INFORME FINAL

Servicio de Vivienda y Urbanización, Región de Tarapacá

Número de Informe: 192/2015
21 de diciembre de 2015

INFORME FINAL N° 192, DE 2015, SOBRE
INSPECCIÓN A LA OBRA "CONSTRUCCIÓN
ACERAS ATERRAZADAS Y HABILITACIÓN
DE ZONAS DE SEGURIDAD, PISAGUA".

<p>Fotografía N° 9: Detalle de corte A-A del plano de arquitectura N° C-02 del proyecto, que muestra 8 gradas en este tramo.</p>	<p>Fotografía N° 10: Fotografía del tramo que denota la modificación respecto a la planimetría, presentando sólo 2 gradas.</p>

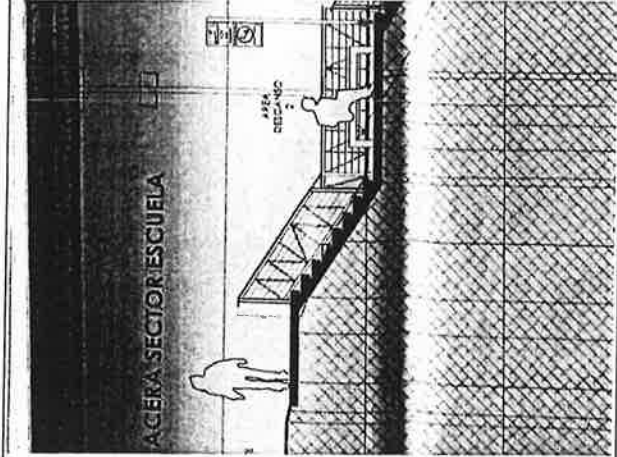
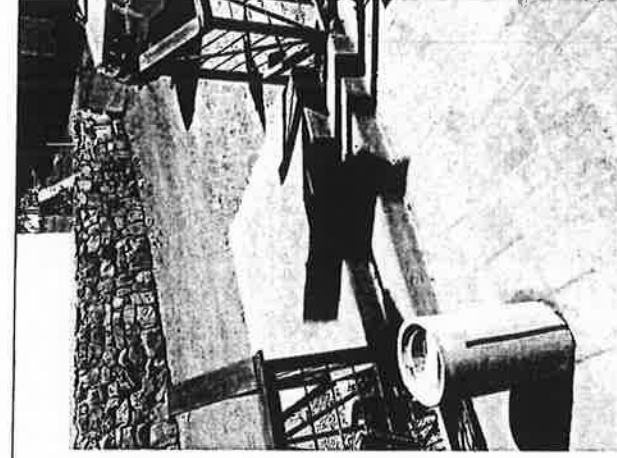
N°	PARTIDA/ ACTIVIDAD	DETALLE	HALLAZGO	NORMA VULNERADA	RESPALDO	RESPUESTA DEL SERVICIO	CONCLUSION
1	Generalidades (ETA) /Sobre ejecución del proyecto.	Este ítem determina que las obras se denominated "N° 1" que no se ejecutó de acuerdo a los reglamentos, documentos y normas del proyecto.	En la acera aterrazada del sector escuela, se verificó que el proyecto ejecutado no se ajustó al diseño programado, por cuanto presenta diferencias con la planimetría de arquitectura en sus láminas Nos C-01, C-02 y F-01, lo que acontece al nivel del acceso desde la escuela, donde presenta menos gradadas que las señaladas; al descanso 2002, del Ministerio de Vivienda y Urbanismo. Artículo 58° del decreto supremo N° 236, de 2002, del Ministerio de Vivienda y Urbanismo.	Láminas Nos C-01, C-02 y F-01 de la planimetría de arquitectura. Fotografías Nos 9-14, del anexo N° 2. Sobre la ejecución del proyecto del acápite anteriormente obdeteron, netamente, a un ajuste de lo proyectado en terreno, por lo cual la labor del inspector técnico de obras fue siempre velar por el correcto desarrollo de la misma, lo que queda demostrado con los oficios ordinarios Nos. 53, del 7 de enero, de 2014; N° 233 del 23 de enero, de 2014; N° 787 del 21 de marzo, de 2014; y oficio ordinario N° 998 de 24 de abril, de 2014, todos de este SERVIU, en que se indica observaciones del sector.	El servicio argumenta que "... las aceras del sector escuela se ajustaron debido a que lo proyectado no coincidía con la topografía del terreno ni con los elementos existentes. Para evitar que la fundación de un poste existente (el cual no estaba indicado en los planos) quedara en el aire sobre el descanso 2, se debió desplazar dicho descanso hacia el primero. El descanso 3 se desplazó hacia abajo para generar una intermedio entre éste y el segundo, porque si se realizaba según proyecto se incrementarían aún más los rellenos, además, parte de este descanso (3) se fraccionó para generar otro debido a que implicaba generar cortes adicionales al terreno, lo cual no estaba considerando en el contrato. No obstante, y producto de esta situación se debieron realizar incrementos en los rellenos, cortes en el peñón y construir un socialado para que se pudiera materializar el ajuste del proyecto, lo cual fue aprobado mediante resolución exenta N° 558, de fecha 13 de mayo de 2014". Asimismo, agrega que "... las modificaciones descritas anteriorment obdeteron, netamente, a un ajuste de lo proyectado en terreno, por lo cual la labor del inspector técnico de obras fue siempre velar por el correcto desarrollo de la misma, lo que queda demostrado con los oficios ordinarios Nos. 53, del 7 de enero, de 2014; N° 233 del 23 de enero, de 2014; N° 787 del 21 de marzo, de 2014; y oficio ordinario N° 998 de 24 de abril, de 2014, todos de este SERVIU, en que se indica observaciones del sector". Además, el servicio informa que como medida de mitigación, tomó las siguientes acciones:	Del análisis de los oficios ordinarios aportados, cabe señalar, que si bien 2014, señalan ajustes al proyecto, no lo hace el N° 998, del mismo año. Ahora bien, sobre estas modificaciones, el oficio ordinario N° 53, de 2014, en su numeral 1, párrafo 3, indica que "Cualquier modificación arquitectónica y/o estructural, debe ser respaldada por un informe técnico y por un estudio de costos, dando conformidad al D.S. N° 236, Art. 47 y lo indicado en resolución exenta N° 1.735 (BAE PP N° 59/2013, Página 16); lo anterior, deberá ser informado y revisado en el Departamento técnico de SERVIU Región de Tarapacá, para solicitar la aprobación por el Gobierno Regional de Tarapacá, previo a la construcción del sector, de lo contrario, deberá ajustarse al proyecto original en el terreno", trámite que no se observó en la especie, por tal motivo se mantiene la observación. Por lo descrito, el servicio deberá realizar un informe que permita determinar si el costo final de la obra corresponde al proyecto ejecutado.

Fotografía N° 14: Fotografía del tramo de la acera aterrazada del sector escuela, que denota la modificación respecto a la planimetría, presentando 3 descansos a continuación del área de descanso N° 1.

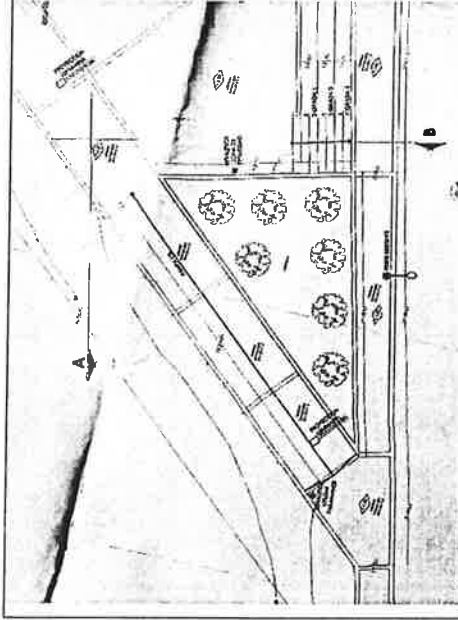
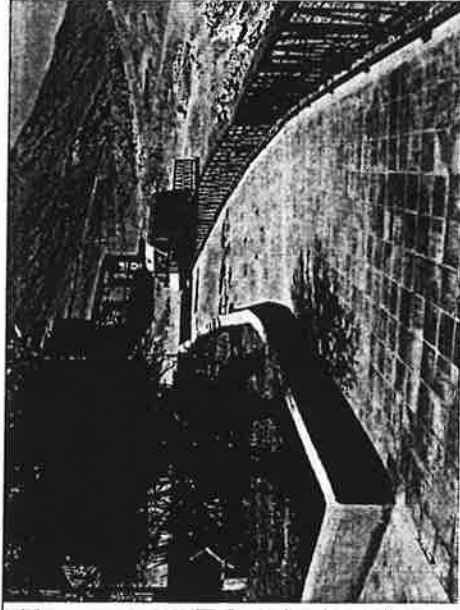
Fotografía N° 15: Detalle de planta de arquitectura del plano N° P-01 del proyecto, que muestra la longitud de la rampa, que abarca 3 tramos de acuerdo al diseño del pavimento.

Fotografía N° 16: Fotografía de la rampa del proyecto Plaza Independencia, que fue construida con mayor pendiente y menor longitud, manteniendo el nivel de suelo del tramo bajo horizontal.

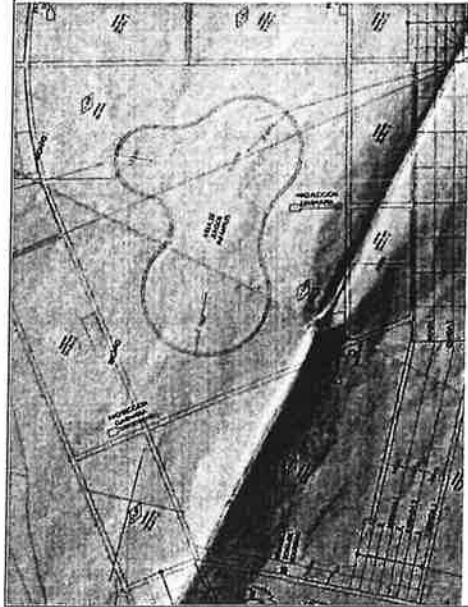
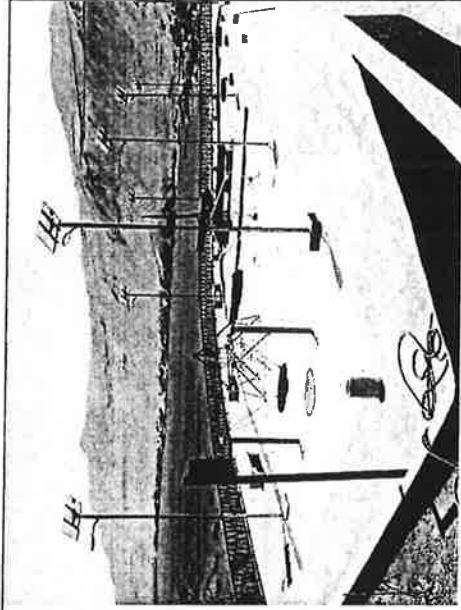
Fotografía N° 17: Detalle de planta de arquitectura del plano N° P-01 del proyecto, que muestra la forma orgánica del área de juegos y las explanadas circundantes.

Fotografía N° 19: Fotografía que denota el bajo espesor del pavimento de conchuela en el área de juegos infantiles de la Plaza Independencia.

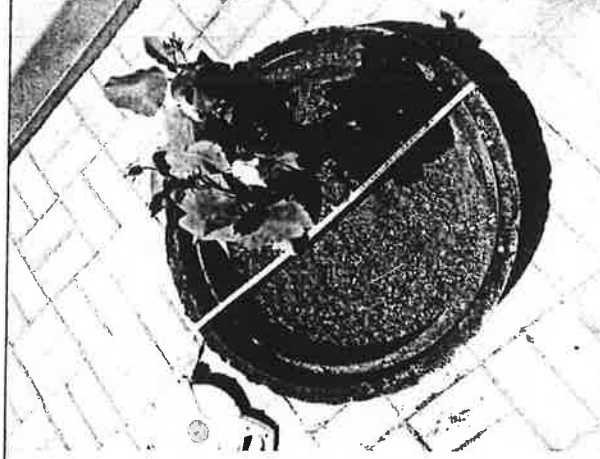
N°	PARTIDA/ ACTIVIDAD	DETALLE	HALLAZGO	NORMA VULNERADA	RESPALDO	RESPUESTA DEL SERVICIO	CONCLUSIÓN
4	5.0 (ETPI) Terminaciones / 5.5 Conchuela.	La partida estipula 12 centímetros de conchuela, sobre terreno compactado, en los sectores correspondientes a juegos infantiles de la Plaza Independencia.	Se detectó que el pavimento de conchuela del área de juegos infantiles de la Plaza Independencia, no se ajusta a lo indicado en el numeral 5.5 de las especificaciones técnicas del proyecto, toda vez que no cumple con un espesor de 12 cm de terreno compactado que ahí se anota, presentando un promedio de 4 cm sobre el terreno, denotándose la deficiencia en el cambio de coloración del pavimento producto de la mezcla de la conchuela con la tierra suelta del suelo compactado.	Artículo 58° del decreto supremo N° 236, de 2002, del Ministerio de Vivienda y Urbanismo. Artículos 4.2,1 y 4.2,2 del decreto supremo N° 85, del Ministerio de Vivienda y Urbanismo.	Fotografía N° 19, del anexo N° 2. Numeral 5.5 de las especificaciones técnicas del proyecto Plaza Independencia.	En su respuesta, SERVIU indica que "La ejecución de la partida de conchuela se ajustó a lo indicado en las especificaciones técnicas del proyecto, en cuanto a que su espesor debía ser de 12 cm. No obstante, el viento, riego, asentamiento de la conchuela por pisadas de usuarios, arrastre de pies que se mezcla con el terreno natural, retiro de fecas de animales, y considerando que la conchuela no es un material que pueda ser compactado y que solo puede asentarse en presencia de humedad, provocan que el espesor de la partida ejecutada disminuya, sin considerar la intervención de terceros para extracción de material". Del mismo modo, describe que "... el no cumplimiento del espesor de la conchuela, al momento de la visita de Contraloría Regional de Tarapacá, se debió a factores externos, según lo descrito precedentemente, por lo cual la labor del inspector técnico de obra fue siempre velar por el correcto desarrollo de la obra". Sin perjuicio de lo descrito, la institución comenta que "... como medida de mitigación, se informa que se instruyó esta situación al contratista mediante oficio ordinario N° 3.155 de 12 de noviembre, de 2015, para que aumente el espesor de la conchuela, considerando que la obra aún tiene vigente la boleta de garantía que cauciona el buen comportamiento y buena ejecución de las obras. De igual modo se tomarán niveles y fotografías, si es necesario, para verificar el cumplimiento del espesor una vez que el contratista adopte las medidas requeridas, pero la acción de agentes externos en proyectos en espacios públicos son variables y no son atribuibles necesariamente a la ejecución de la obra".	Si bien, lo descrito por el servicio pudo influir en las muestras tomadas el día de la inspección visual, cabe hacer presente que éste en el transcurso de la inspección no acreditó que la obra haya contado con el espesor de conchuela requerido, cuando se realizó la recepción de la partida, por lo que se ha estimado precedente, por ahora, mantener la observación, hasta que se verifique la adopción de la medida propuesta por la entidad, para lo cual deberá remitir el respectivo informe, con fotografías, a la Unidad de Seguimiento de esta Contraloría Regional, en un plazo de 60 días hábiles, contados desde la recepción del presente informe.

Fotografía N° 20: Alcorque instalado de 70 cm de diámetro en la Plaza Independencia.

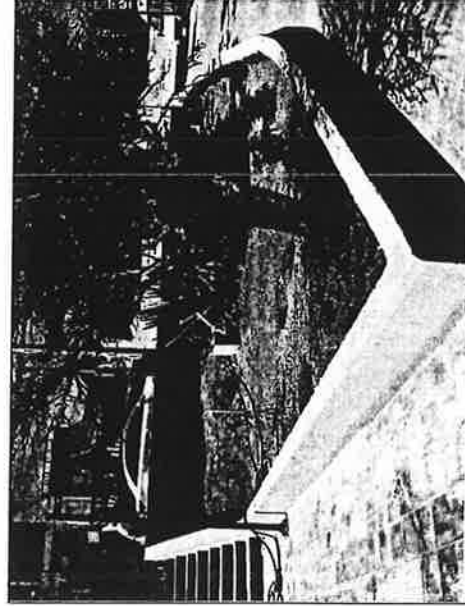
N°	PARTIDA/ ACTIVIDAD	DETALLE	HALLAZGO	NORMA VULNERADA	RESPALDO	RESPUESTA DEL SERVICIO	CONCLUSIÓN
5	(ETPI) 6.0 Obras complementarias / árboles y jardineras.	Acerca de los alcornos de 100, 150 y 200 cm, de acuerdo al numeral 6.5 de las especificaciones técnicas de la plaza y de la planta de lámina N° P-01 del proyecto de arquitectura, lo que no se observó en terreno, ya que los alcornos presentan dimensiones diferentes de 70 y 140 cm, no ajustándose a lo indicado.	El área de alcornos para árboles que se encuentra en la zona norte de la Plaza Independencia, se diseñó para contener maceteros circulares con dimensiones diametrales de 100, 150 y 200 cm, de acuerdo al numeral 6.5 de las especificaciones técnicas de la plaza y de la planta de lámina N° P-01 del proyecto de arquitectura, lo que no se observó en terreno, ya que los alcornos presentan dimensiones diferentes de 70 y 140 cm, no ajustándose a lo indicado.	Artículo 58° del decreto supremo N° 236, de 2002, del Ministerio de Vivienda y Urbanismo.	Lámina N° P-01 de la planimetría de arquitectura. Fotografía N° 2, del anexo N° 20, de las especificaciones técnicas del proyecto Plaza Independencia.	En su respuesta, SERVIU argumenta que la modificación de las dimensiones de las macetas con diámetros 70 y 140 cm se debió a que no estaba indicada en planos y especificaciones técnicas del proyecto la materialidad de estos elementos, y considerando además lo establecido en el numeral 6.5 de las especificaciones el cual indica que se debe excavar hasta una profundidad de 80 cm para insertar la especie vegetal, situación que dificultó su realización, debido a que la Plaza Independencia está ubicada sobre un manto rocoso. Es por ello que los diámetros de las macetas se ajustaron a elementos prefabricados de hormigón prefabricados de hormigón disponibles en el mercado. Esta situación no fue consultada por los contratistas en la etapa de aclaraciones en el proceso de licitación, respecto a la materialidad, instalación y otros sobre los alcornos. Además, por un tema de avance de obras, calidad del suelo del terreno (roca) y la delgada capa vegetal existente (20 a 30 cm aprox.) se debe adaptar estructuras de hormigón prefabricada para cumplir con áreas verdes y que las especies vegetales cuenten con mayor capa de tierra para sus raíces y prolongar así su vida útil y evitar futuros asentamientos de pavimentos de adocretos por filtración de agua de riego.	En atención a lo expresado en la respuesta de la entidad, se resuelve mantener la observación, toda vez que confirma la variación respecto a la planimetría, de acuerdo a la disponibilidad de elementos prefabricados de hormigón. No obstante lo anterior, el servicio deberá realizar un informe donde se observe, a través de un registro fotográfico, lo contenido en el oficio ordinario 3.155, de 2015, sobre la materia abordada, lo que deberá ser remitido a la Unidad de Seguimiento de esta Contraloría Regional, en un plazo de 60 días hábiles, contados desde la recepción del presente informe. Finalmente, sin perjuicio de las medidas de mitigación informadas por el servicio, en lo sucesivo deberá ceñirse estrictamente a las normas legales atinentes, cuya implementación será verificada en una próxima auditoría que realice esta Contraloría sobre dicha materia.

Fotografía N° 21: Jardinera sin pasto indicado en la Plaza Independencia.

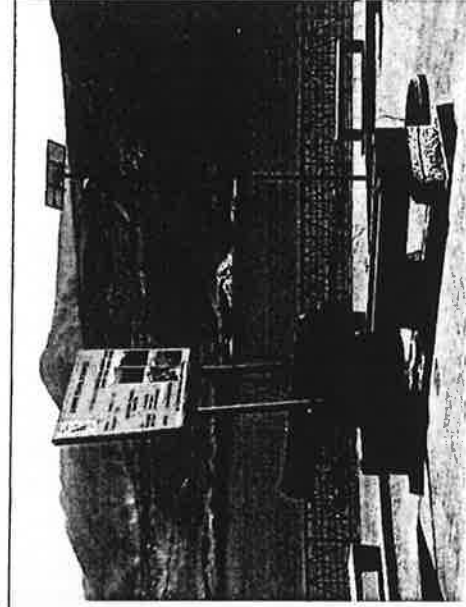
N°	PARTIDA/ ACTIVIDAD	DETALLE	HALLAZGO	NORMA VULNERADA	RESPALDO	RESPUESTA DEL SERVICIO	CONCLUSIÓN
6	(ETPI) 6.0 Obras complementarias / plantación de árboles y jardineras.	En esta partida se especifica la numeración de plantación de pasto en el espacio correspondiente a jardineras.	Cabe señalar que la jardinerá especificada al lado sur del proyecto de la citada plaza se concibió con pasto, de acuerdo a lo indicado en el numeral 6.5 de las especificaciones técnicas del proyecto, que señala que "Para el espacio además de los árboles indicados, deberá considerarse la plantación de pasto", lo que no se visualizó, al momento de la inspección.	Artículo 58° del decreto supremo N° 236, de 2002, del Ministerio de Vivienda y Urbanismo. Artículos 4.2.1 y 4.2.2 del decreto supremo N° 85, del Ministerio de Vivienda y Urbanismo.	Fotografía N° 21, del anexo N° 2. Numeral 6.5 de las especificaciones técnicas del proyecto Plaza Independencia.	La entidad en su respuesta, señala que se realizó la siembra de pasto en la jardinerá sur, de acuerdo a lo indicado en las especificaciones técnicas del proyecto, y agrega que "No obstante, el robo de plantas ha dañado la superficie de las jardineras por lo cual se ha desprendido el pasto sembrado. El contratista ha reposicionado al menos tres veces las especíes en jardineras, además en la zona es predominante el viento en dirección sur (mar a continente) por lo tanto las semillas vuelan o no germinan por presencia de aves y son retiradas como maleza por terceras personas". Añade el servicio que "Además, una vez que la obra fue receptada por este SERVIU, mediante resolución exenta N° 380, de 19 de marzo, de 2015, se le informó, mediante oficio ordinario N° 869, de 31 de marzo del mismo año al Intendente Regional, con copia a la Municipalidad de Huará, con el objeto que se hiciera cargo de la administración y cuidado de la obra en igual medida indica que "... la no visualización del pasto en la jardinerá sur, al momento de la visita de Contraloría Regional de Tarapacá, se debió a factores externos, según lo descrito precedentemente, por lo cual la labor del inspector técnico de obra fue siempre velar por el correcto desarrollo de la obra". Finalmente, agrega que no obstante lo descrito "... como medida de mitigación, se informó esta situación al contratista mediante oficio ordinario N° 3.155 del 12 de noviembre, de 2015, para que reponga la superficie del pasto en la zona indicada, considerando que la obra aún tiene vigente la boleta de garantía que cauciona el buen comportamiento y buena ejecución de las obras".	En atención a los argumentos esgrimidos, se determina mantener la observación hasta que esa institución remita un informe donde se observe, a través de un registro fotográfico, lo contenido en el oficio ordinario 3.155, de 2015, sobre la materia abordada, lo que deberá ser enviado a la Unidad de Seguimiento de esta Contraloría Regional, en un plazo de 60 días hábiles, contados desde la recepción del presente informe.

Fotografía N° 22: Letrero de obra con estructura inestable en la Plaza Independencia.

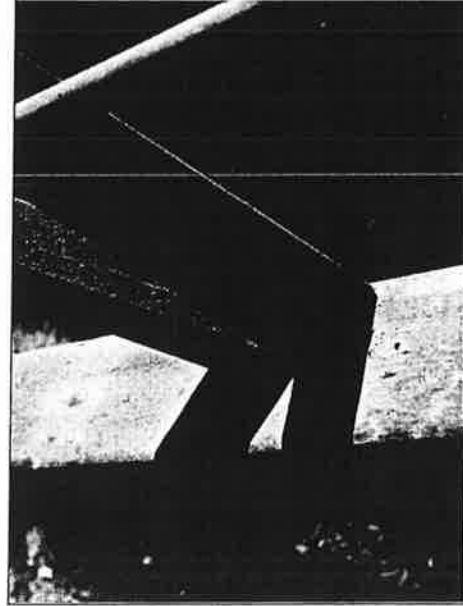
N°	PARTIDA/ ACTIVIDAD	DETALLE	HALLAZGO	NORMA VULNERADA	RESPALDO	RESPUESTA DEL SERVICIO	CONCLUSIÓN
7	Obras (ETP) 1.0 preliminares / Letros indicativos.	La partida comprende la ejecución del letero de obras en piezas de no se ajusta a lo establecido en el numeral 1.3 de las especificaciones técnicas de arquitectura del proyecto, toda vez que no se instalan diagonales y contravientos necesario se instalarán diagonales y contravientos para otorgar mayor estabilidad a la estructura, presentándose éste con inestabilidad estructural.	Se constató que el letero de obra existente en la Plaza Independencia, numeral 1.3 de las especificaciones técnicas de arquitectura del proyecto, toda vez que no se instalan diagonales y contravientos necesario se instalarán diagonales y contravientos para otorgar mayor estabilidad a la estructura, presentándose éste con inestabilidad estructural.	Artículo 58° del decreto supremo N° 236, de 2002, del Ministerio de Vivienda y Urbanismo. Artículos 4.2.1 y 4.2.2 del decreto supremo N° 85, del Ministerio de Vivienda y Urbanismo.	Fotografía N° 22, del anexo N°2. Numeral 1.3 de las especificaciones técnicas del proyecto Plaza Independencia.	En lo atinente, el servicio, en términos generales, manifiesta la extemporaneidad de la observación, teniendo presente el periodo transcurrido desde la recepción de la obra y que en este contexto resulta del todo inoficioso exigir al contratista la reposición de un letero de obras y agrega que "Conjuntamente, se estima que la inspección ha cumplido con su obligación de velar por el cumplimiento del contrato, en orden a mantener un letero de obras. En efecto, los leteros de obra han sido reposicionados por el contratista al menos dos veces, debido a daños por terceros, como el rasgado de lienzos, roturas de pies derechos". Asimismo agrega que "En los oficios ordinarios N° 233, del 23 de enero; N° 787, del 21 de marzo; y N° 998, del 24 de abril, todos del 2014, se indica reinstalar letero de obra, demostrando con ello el celo de la inspección técnica en orden a subsanar lo observado". Además añade que "... la inestabilidad estructural del letero de obra, al momento de la visita de Contraloría Regional de Tarapacá, se debió a factores externos, según lo descrito precedentemente, por lo cual la labor del inspector técnico fue siempre velar por el correcto desarrollo de la misma, según ya se acreditó, no siendo apropiado exigir la instalación de un letero de obras el día 19, para retirarlo el día 20 de febrero, fecha de la recepción de ésta (las bases administrativas especiales no señalan fecha de retiro del letero, únicamente disponen que deben ser 2, y deben estar instalados en un plazo de 15 días contados desde la fecha del acta de entrega del terreno, según bases técnicas aprobadas por resolución exenta N° 1.735, del 23 de noviembre, de 2012, y ratificadas por resolución N° 57, del 8 de agosto, de 2013)".	Atendido los argumentos expuestos por la entidad y teniendo presente el contexto de lo reprochado, se ha estimado el procedimiento subsanar el hecho observado, sin perjuicio que la entidad en lo sucesivo deberá certificar estrictamente a la normativa legal que rige la materia, lo que será constatado en futuras inspecciones en ese servicio.
